三菱ホイスト

No. 855-0217

押釦スイッチ吊下げ金具改良について

2. 変更内容

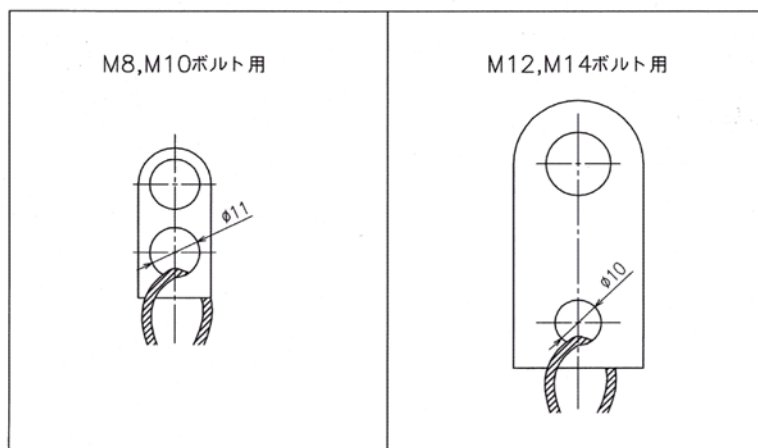
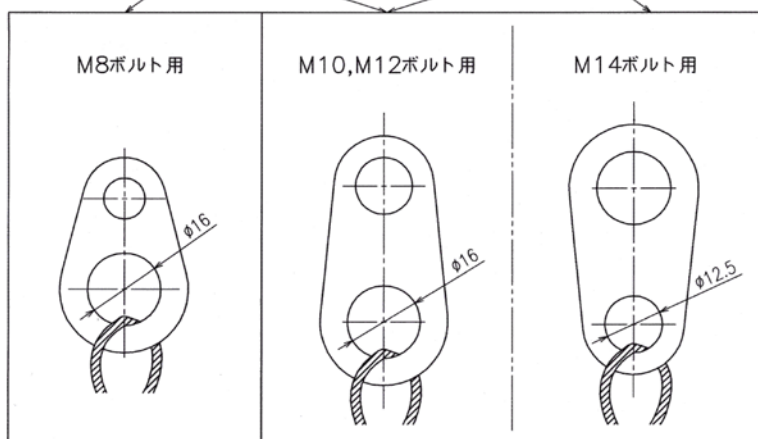
変更前

- ・取付金 2 種類
- ・取付方法 2 パターン

変更後

- ・取付金 2 種類
- ・取付方法 3 パターン

- 実施時期 2007 年 3 月生産分より順次
- 互換性 有り
- 変更理由 製品改良
 - 強度アップ
 - 客先にてスプリングバランサ等取付け時に利用しやすいよう
吊下げ部分の穴径アップ
